Assunto: Resposta a Notificação nº 02/2015

Vimos através desta, apresentar o Parecer Técnico referente ao erro de locação das estacas ES4 a ES15, onde consta a análise das estruturas realizada e a ação corretiva a ser executada.

**PARECER TÉCNICO
GINÁSIO POLIESPORTIVO CAMPUS IFAM EM
LÁBREA-AM**

O objetivo deste parecer é realizar uma análise teórica no comportamento da estrutura após o deslocamento em 38cm no eixo das estacas ES04 a ES15 no projeto de locação das estacas, para a obra do Ginásio Coberto no Campus do IFAM no município de Lábrea-AM, de forma a verificar se a estrutura executada satisfaz as condições de projeto.

FIGURA 07 – EIXO DAS ESTACAS DESLOCADO EM 38cm

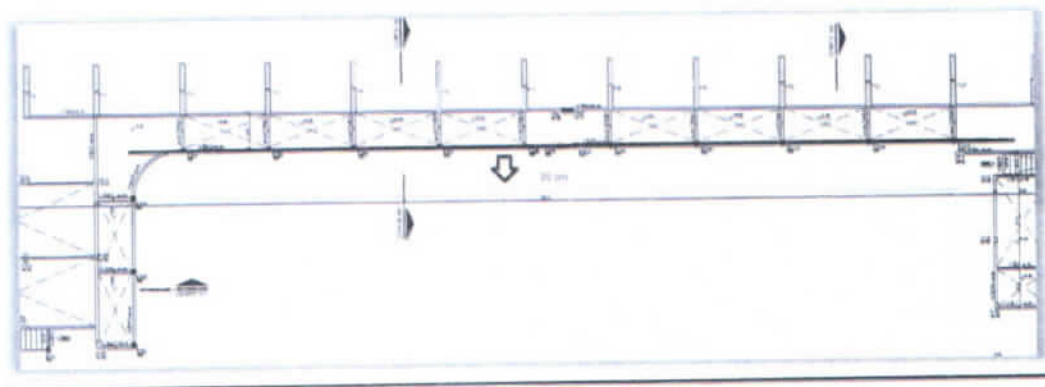
Para esta situação, serão analisadas as vigas que se apoiam nas estacas ES04 a ES15, (VBA11 a VBA 20), após um deslocamento de 38 cm no eixo de locação das referidas estacas, conforme figura abaixo:

Após deslocamento da estaca, a viga VBA11 a VBA 20, sofreram um aumento no vão em 38 cm.

FIGURA 08 – VIGA VBA 13 EM PLANTA APÓS DESLOCAMENTO DA ESTACA

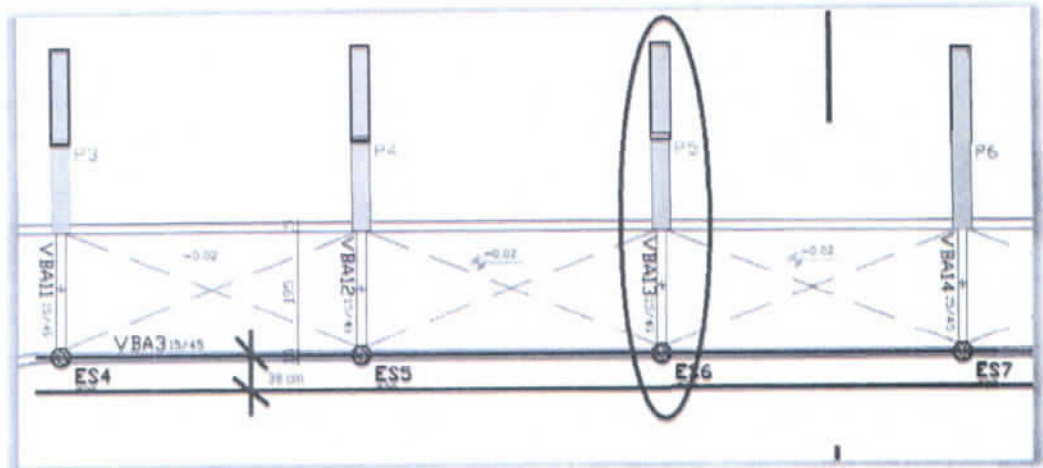
Para a viga VBA13, houve uma mudança no diagrama de carregamento, inicialmente a viga era solicitada somente por carregamento uniformemente distribuído conforme FIGURA 3, com o deslocamento da estaca, além do aumento do vão entre o pilar P5 e a estaca ES6, apareceu uma força concentrada de reação da viga VBA3 (viga que apoia a arquibancada) de 10,7 toneladas, desta forma o diagrama de carregamento tem a seguinte configuração:

FIGURA 10

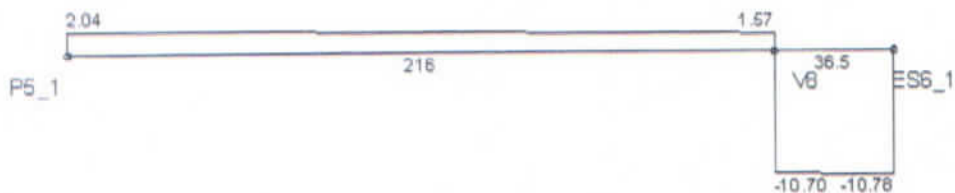
O quadro acima, retrata os resultados obtidos na comparação entre a viga na situação original do projeto com o desempenho após sofrer um deslocamento das estacas. Observa-se um aumento significativo nas suas solicitações, no que concerne nos diagramas de esforço cortante e momento fletor, e a seção de aço necessário para combater os referidos esforço. Nota-se também, aumento significativo na seção de aço para combater as solicitações de projeto.

Na análise realizada, buscou-se responder se a viga VBA13 na situação que foi executada após o deslocamento da estaca em 38 cm, atenderia as solicitação de projeto, os resultados demonstraram que NÃO ATENDE.
